廃炉発官R5第173号
令和6年2月26日

福島第一原子力発電所 特定原子力施設に係る実施計画 変更認可申請書

A L P S 処理水の海洋放出を今後より一層安全・着実に進めるための A L P S 処理水プログラム部の改組に伴い、実施計画Ⅲ第 1 編及び第 2 編に記載されている保安に関する組織及び職務に関する内容変更を行う。

図4

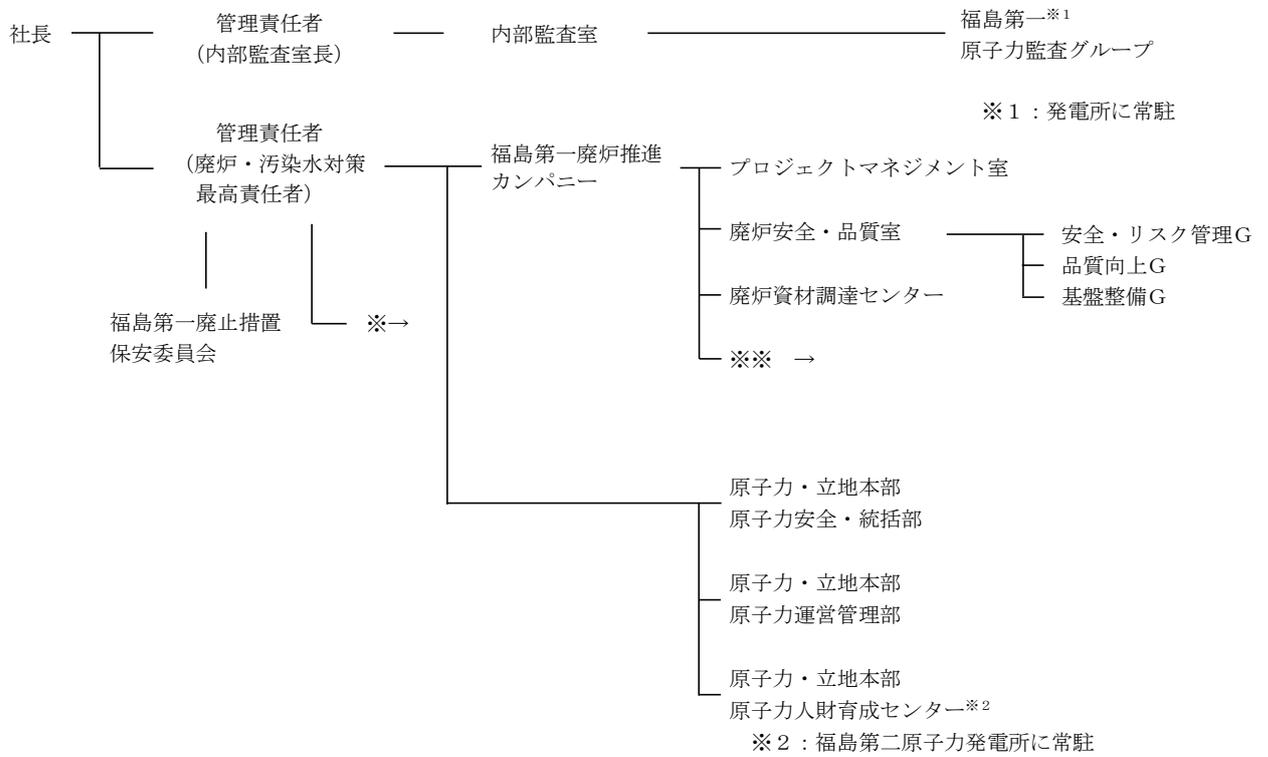
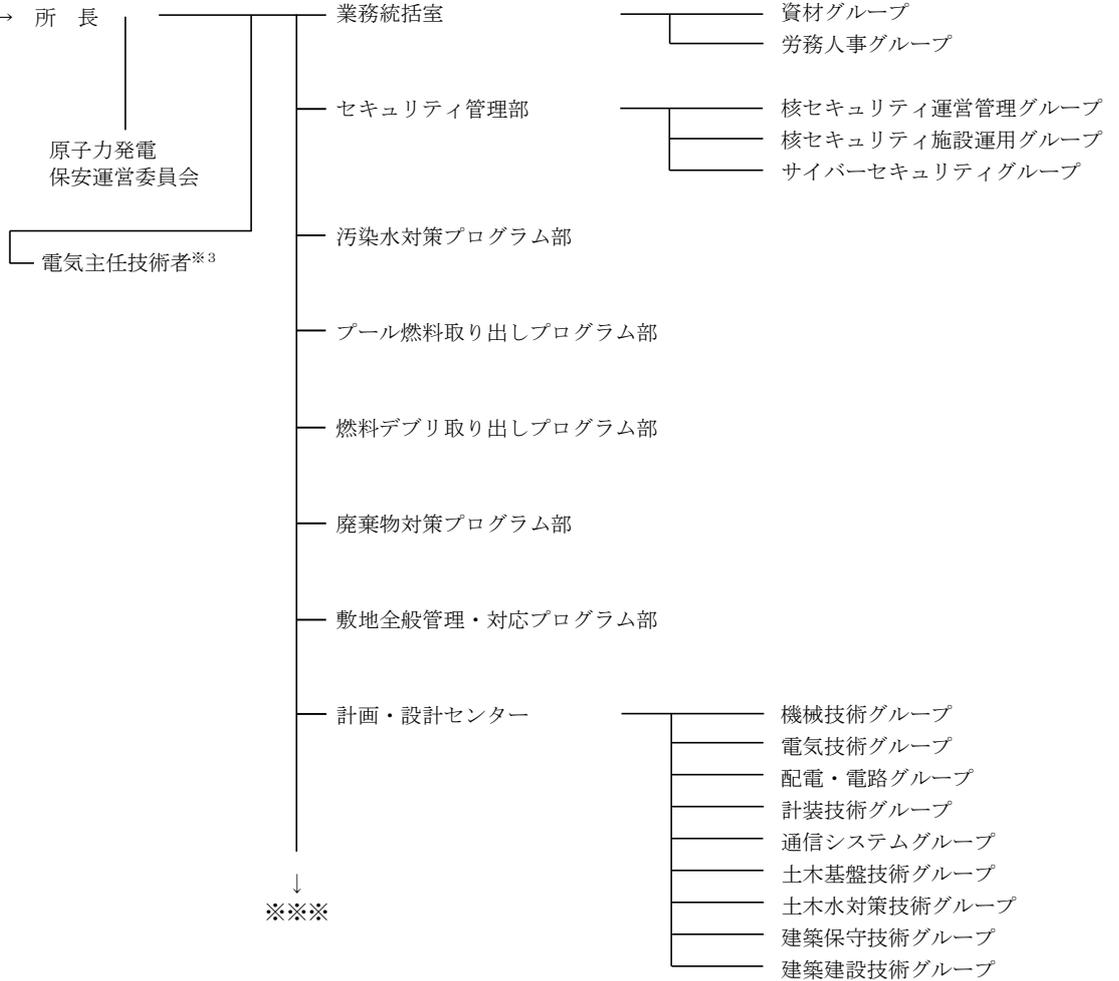
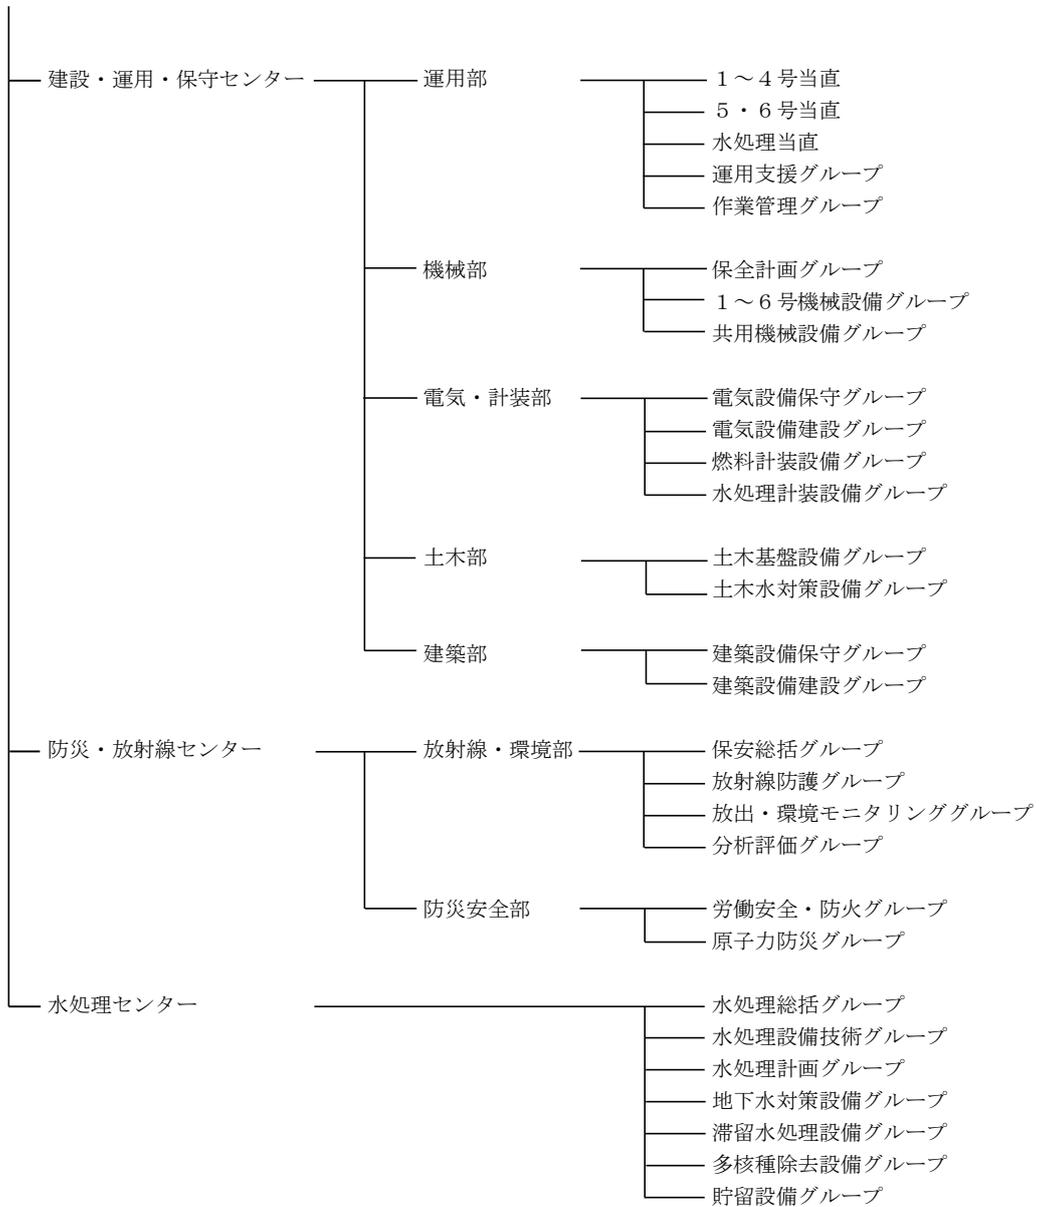
- ・ A L P S 処理水プログラム部改組に伴う変更

発電所の保安に関する組織は、図4のとおりとする。

図4

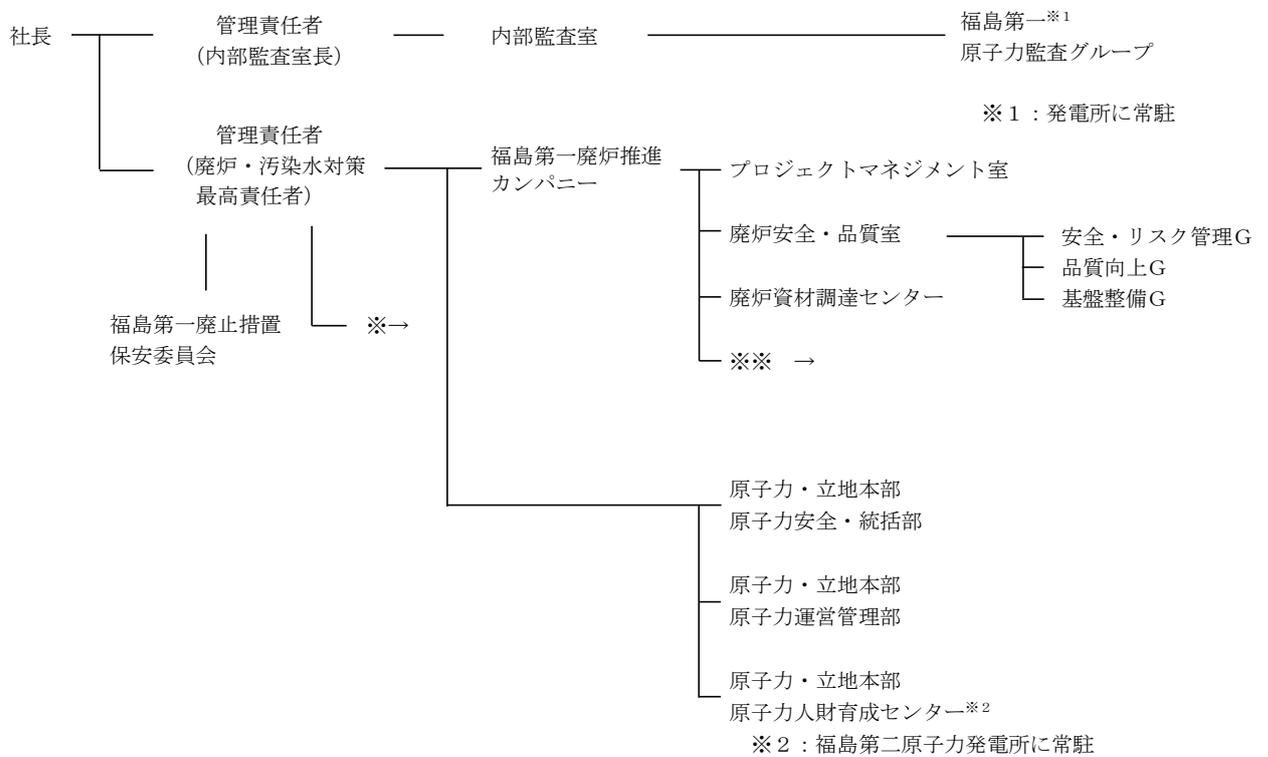
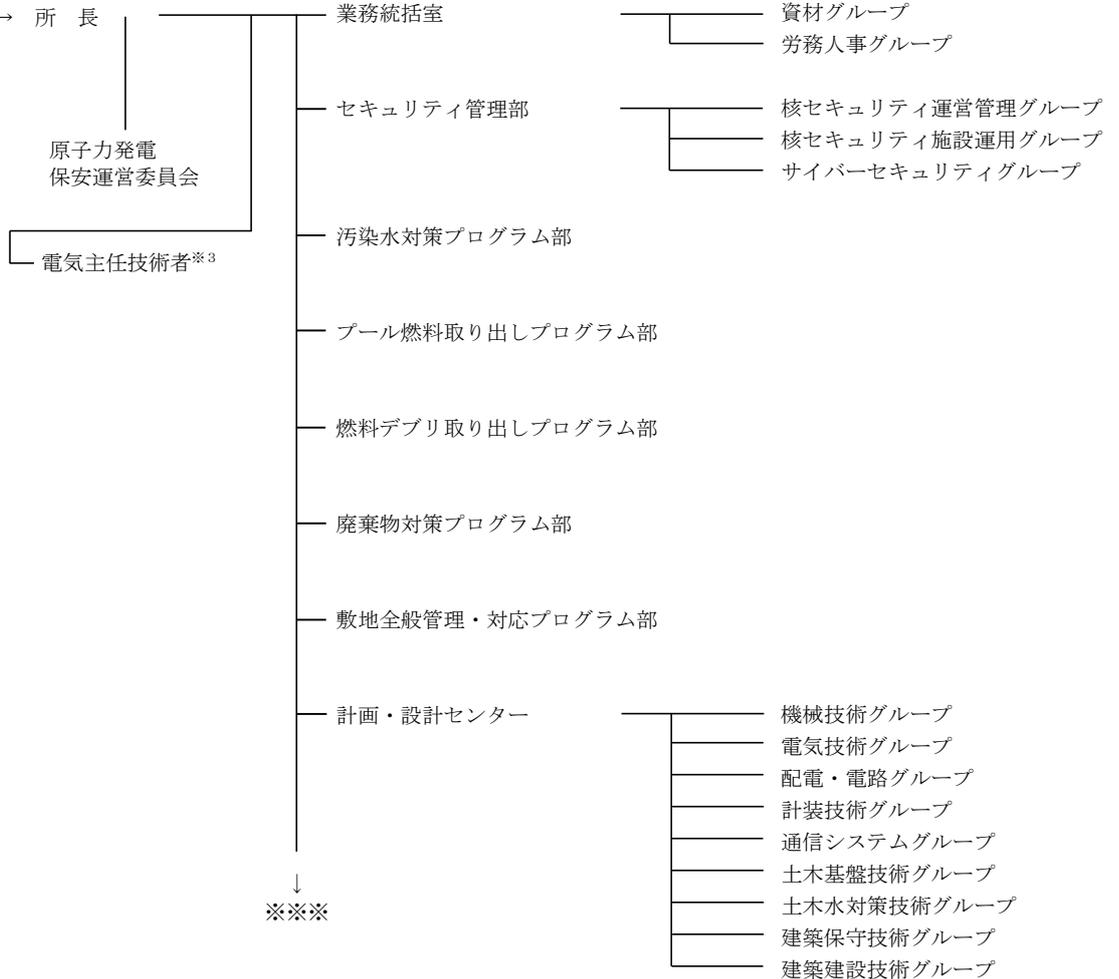
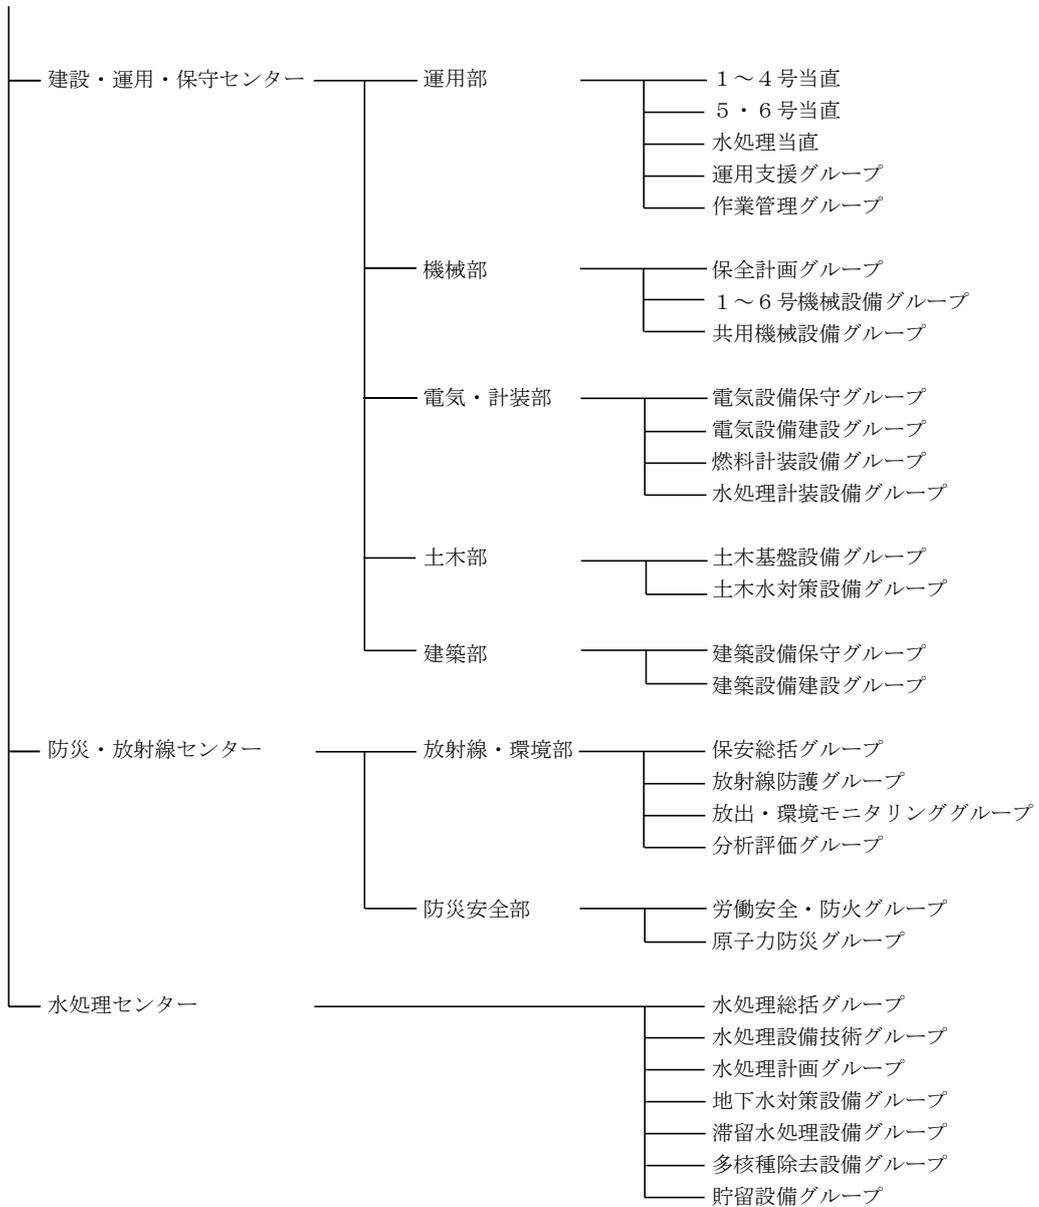
- ・ A L P S 処理水プログラム部改組に伴う変更

発電所の保安に関する組織は、図4のとおりとする。
